**AVIS RELATIF À LA PROTECTION
CONTRE LES EVENTUELS EFFETS NOCIFS ET NUISANCES
PROVOQUÉS PAR LES RAYONNEMENTS NON IONISANTS
GÉNÉRÉS PAR DES ANTENNES ÉMETTRICES STATIONNAIRES**

Commune : CHARLEROI - Exploitant : PROXIMUS

Référence exploitant : 71HSJ_01

Rapport n° 2835 / 2023

Figure 1 : Vue en plan des lieux de séjour et des points de contrôle

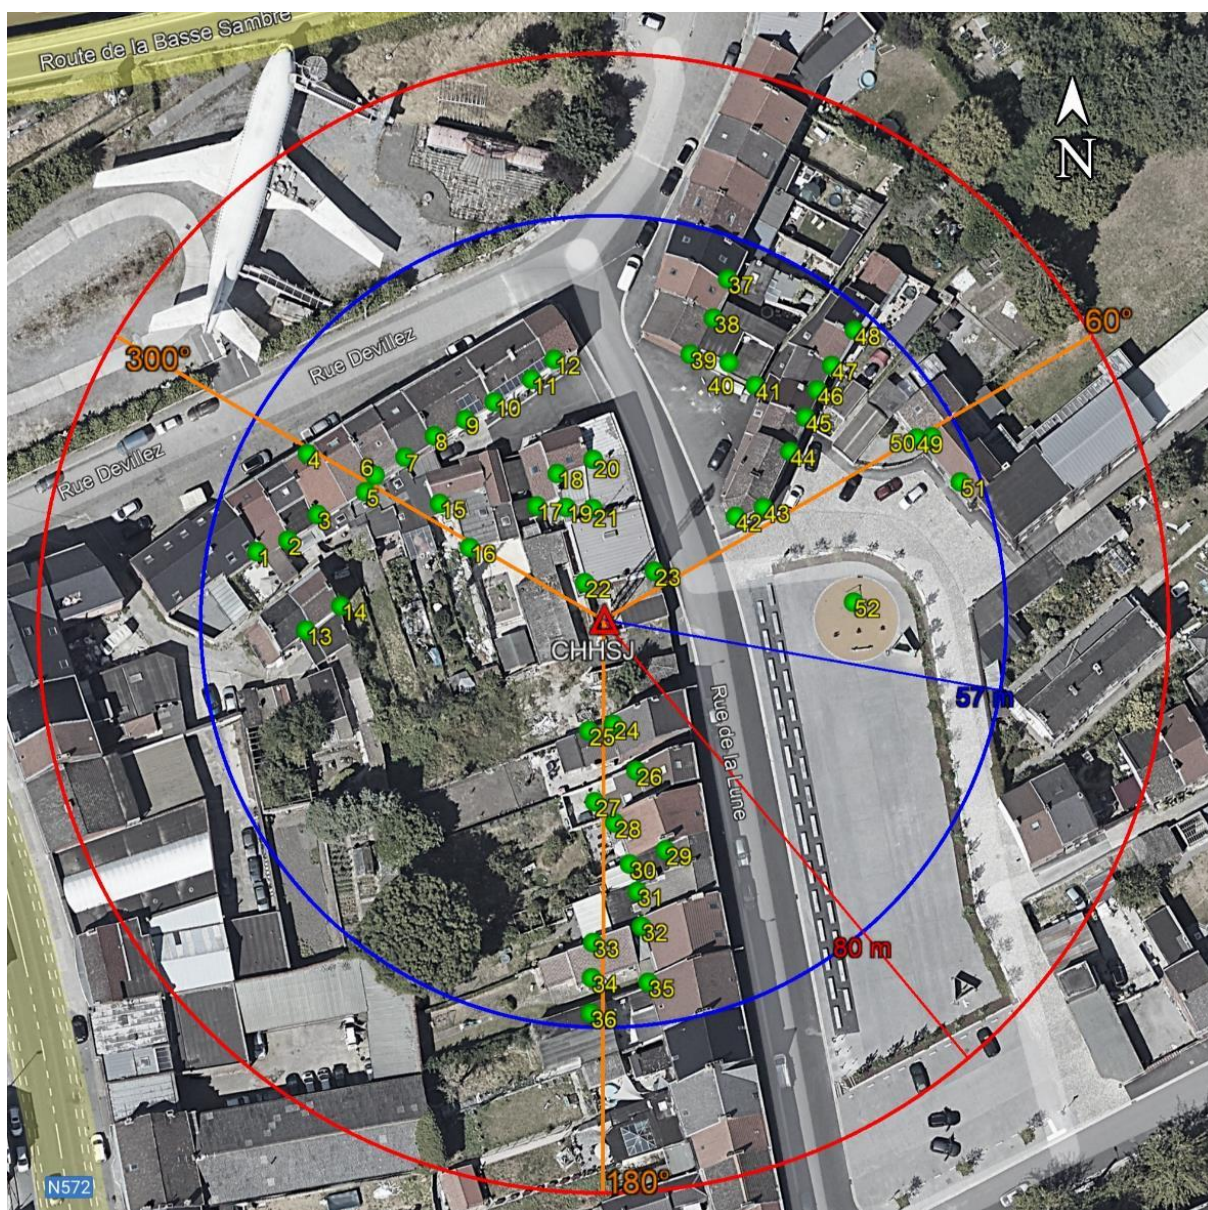
Les fréquences d'émission, la puissance rayonnée par chacune des antennes et leur gain permettent de déterminer le rayon de la zone à analyser. Tout dépassement de la limite par installation est exclu en dehors de cette zone. Le tableau 2 reprend les 35 LS² pour lesquels l'indice d'exposition est le plus élevé. Les différentes colonnes indiquent :

- le numéro du point de contrôle repris sur un des plans de la figure 1;
- le numéro du LS dans lequel se trouve le point de contrôle de la 1^{ère} colonne ;
- l'atténuation d'obstacle prise en compte pour le calcul de l'indice d'exposition dans le LS ;
- le résultat du calcul de l'indice d'exposition.

En ce qui concerne les antennes de l'installation mentionnées dans le tableau 1, la distance maximale à laquelle la limite pourrait être atteinte, à l'extérieur, est égale à 78,9 m. S'il n'y a pas de LS à une distance inférieure, les antennes respectent forcément la limite d'immission.

Dans le cas des LS situés à l'intérieur des bâtiments, une atténuation d'obstacle est prise en compte et il en résulte que la distance maximale à laquelle la limite pourrait être atteinte se réduit à 55,9 m.

Figure 2 : Vue en plan des installations d'antennes dans un rayon de 300 mètres autour de l'installation faisant l'objet de la demande d'avis

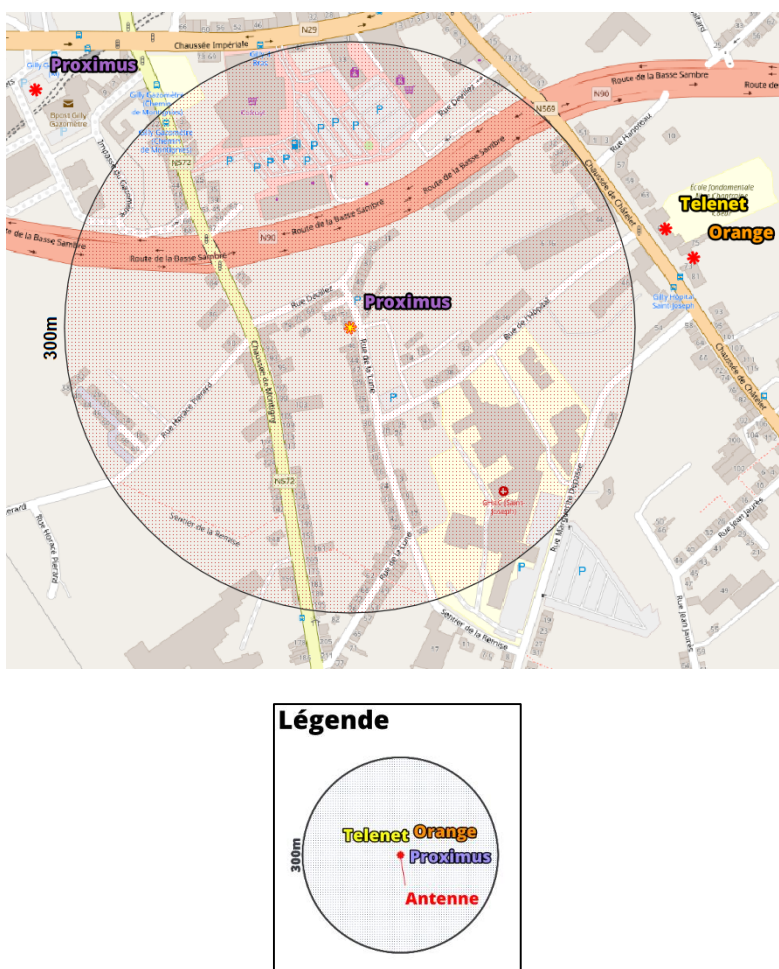
Le plan en projection verticale de la figure 2 indique la localisation des antennes actives éventuelles visées par le décret et situées dans un rayon de 300 mètres autour de l'installation référencée dans le paragraphe 2. Les données de localisation de ces antennes et les avis correspondant sont accessibles via le cadastre en ligne des antennes émettrices stationnaires⁶.

Compte tenu du nombre d'installations localisées dans la figure 2, il apparaît que l'intensité du rayonnement électromagnétique généré, dans les lieux de séjour situés à proximité de l'installation référencée dans le paragraphe 2, par l'ensemble des antennes émettrices stationnaires de l'ensemble des exploitants du même site d'antennes émettrices stationnaires respecte la limite fixée à l'article 4, § 2 du décret.
